Commission économique pour l'Europe**Comité des transports intérieurs****Forum mondial de l'harmonisation
des Règlements concernant les véhicules****Groupe de travail de l'éclairage et de la signalisation lumineuse****Soixante-dix-huitième session**

**Règlements n^{os} 37 (Lampes à incandescence),
99 (Sources lumineuses à décharge), 128 (Sources lumineuses
à diodes électroluminescentes) et Résolution d'ensemble
sur une spécification commune des catégories
de sources lumineuses****Proposition d'amendement 1 à la version initiale de la Résolution
d'ensemble sur une spécification commune des catégories
de sources lumineuses****Communication de l'expert du Groupe de travail
« Bruxelles 1952 » (GTB)***

Le texte reproduit ci-après a été établi par l'expert du Groupe de travail « Bruxelles 1952 » (GTB) en vue de proposer une nouvelle catégorie de sources lumineuses d'éclairage avant à diodes électroluminescentes, L1/6. Cette proposition fait partie d'un ensemble qui comprend également des amendements au Règlement n° 128. Elle est fondée sur la version initiale de la Résolution d'ensemble sur une spécification commune des catégories de sources lumineuses (R.E.5) (ECE/TRANS/WP.29/2016/111

Figure 1***

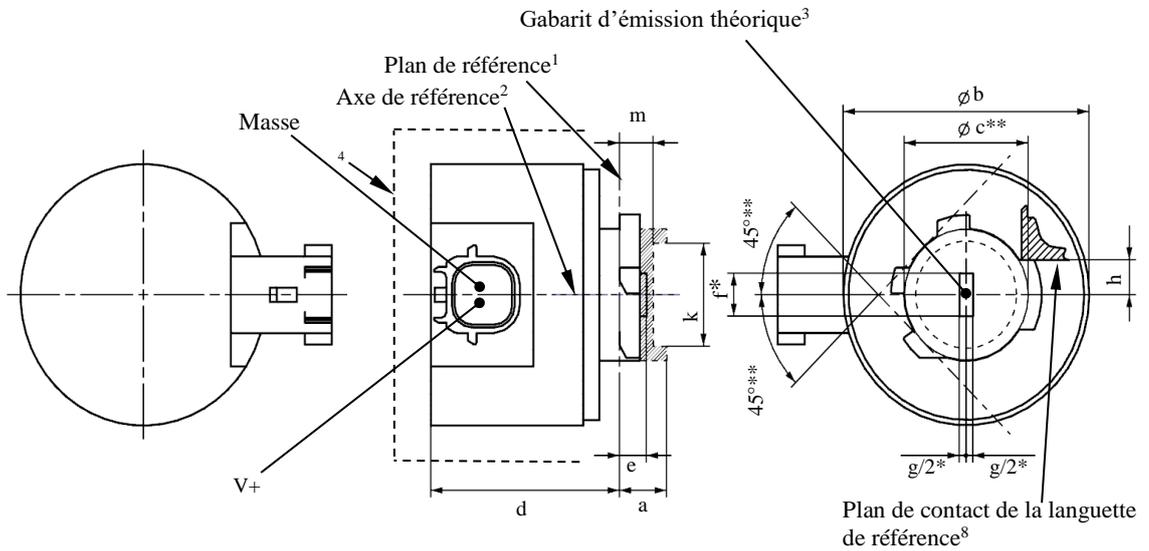
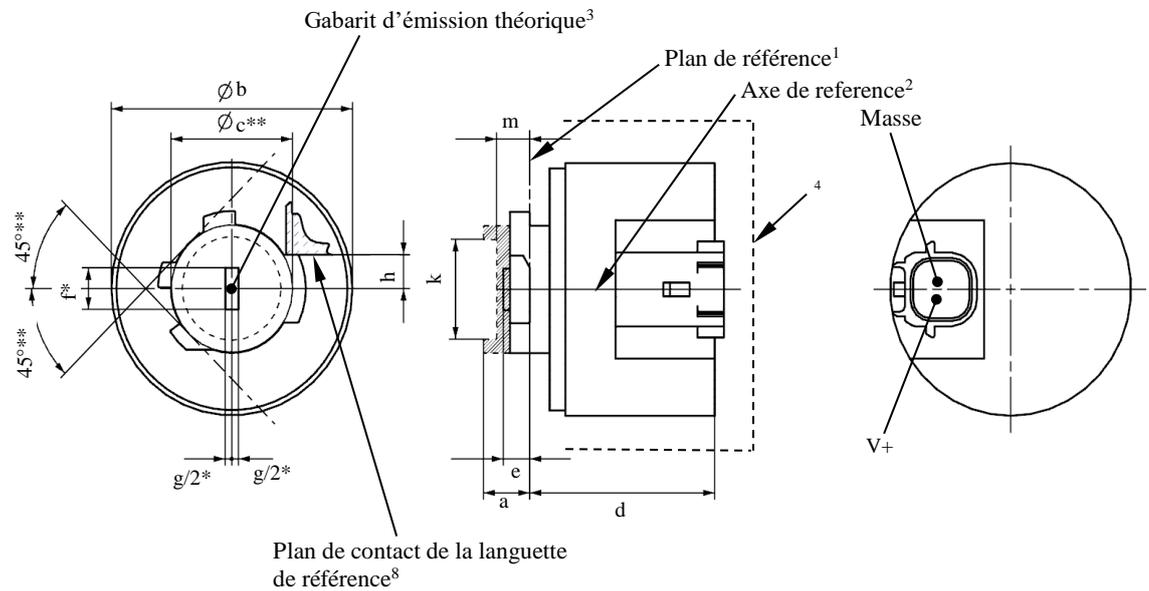
Avant la feuille LR1/1, ajouter les nouvelles feuilles L1/1 à 5, ainsi conçues (voir les pages suivantes ; une page par feuille) :

Les dessins ont pour seul but d'illustrer les principales dimensions (en mm) de la source lumineuse à DEL.

Figure 3

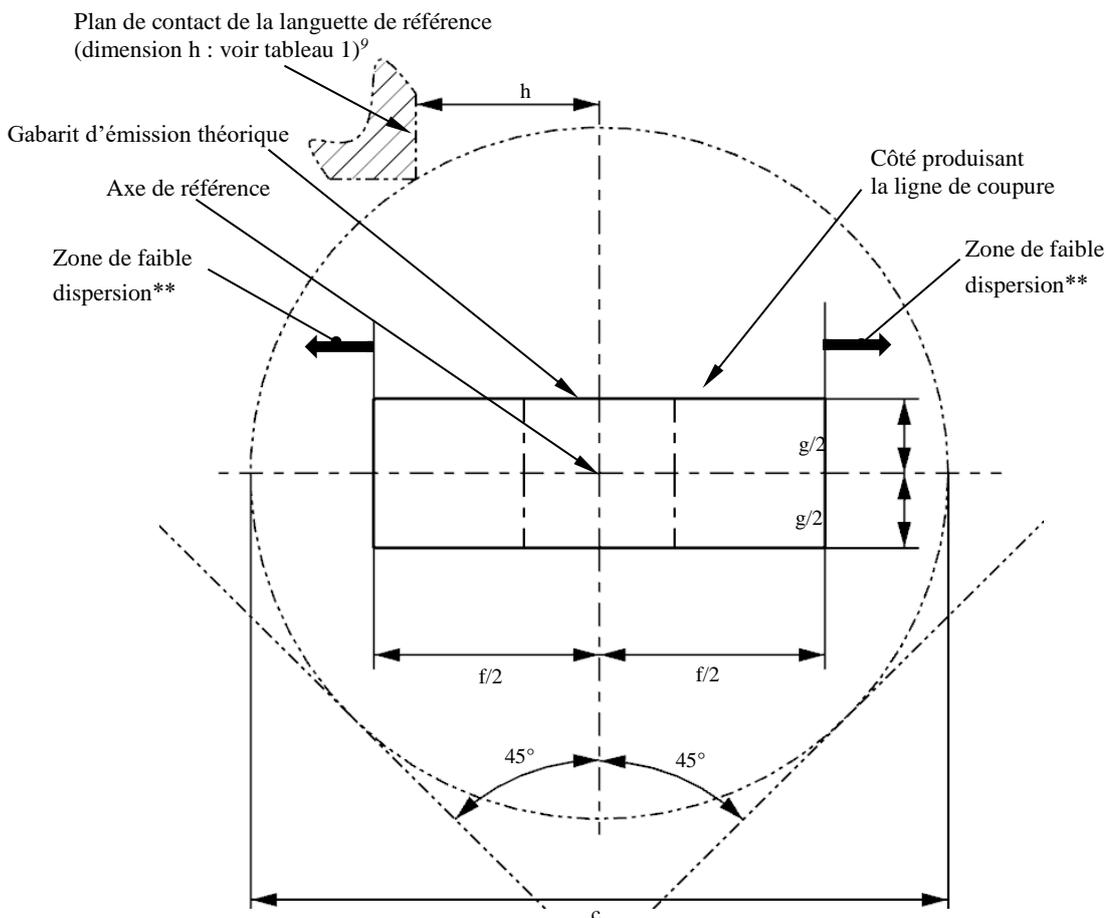
L'emplacement, le contraste et l'uniformité de la zone d'émission de lumière sont contrôlés au moyen du gabarit d'émission théorique défini à la figure 3, qui permet de visualiser les projections le long de la direction de l'axe de référence ($\text{Gamma} = 0^\circ$), tel qu'il est défini à la figure 4.

Figure 4

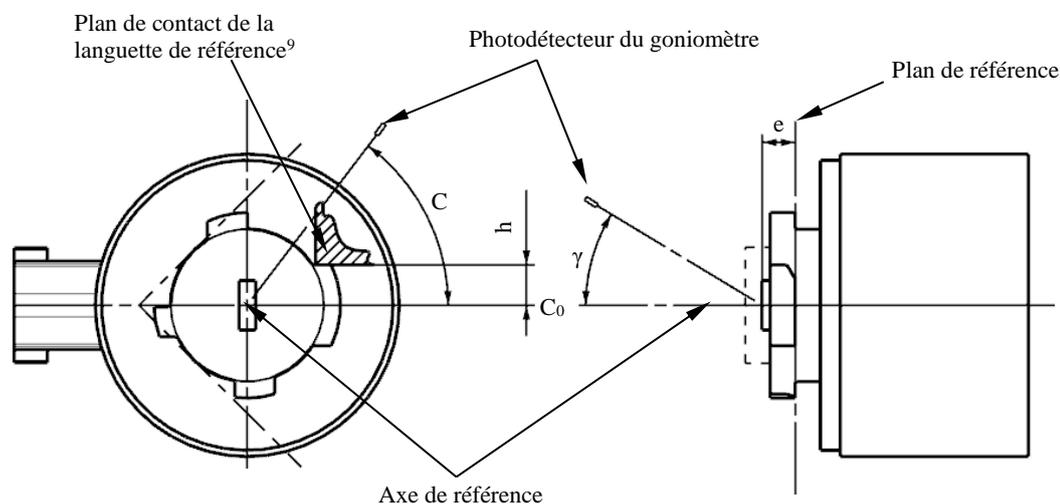
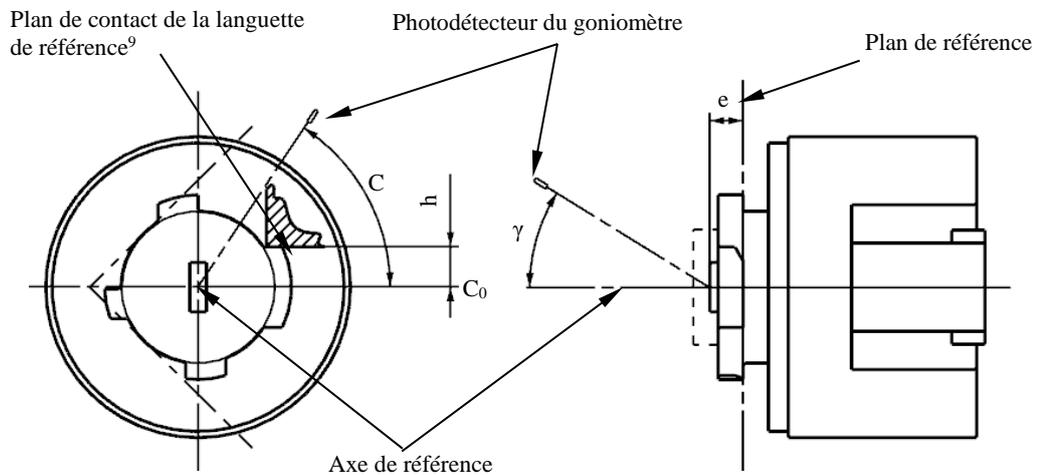
La source lumineuse est montée sur une plaque au moyen des bornes de montage correspondantes. La plaque est montée sur le plateau du goniomètre au moyen d'une patte de fixation, de manière à ce que l'axe de référence correspondant au montage de mesure corresponde à ce qui est décrit à la figure 4.
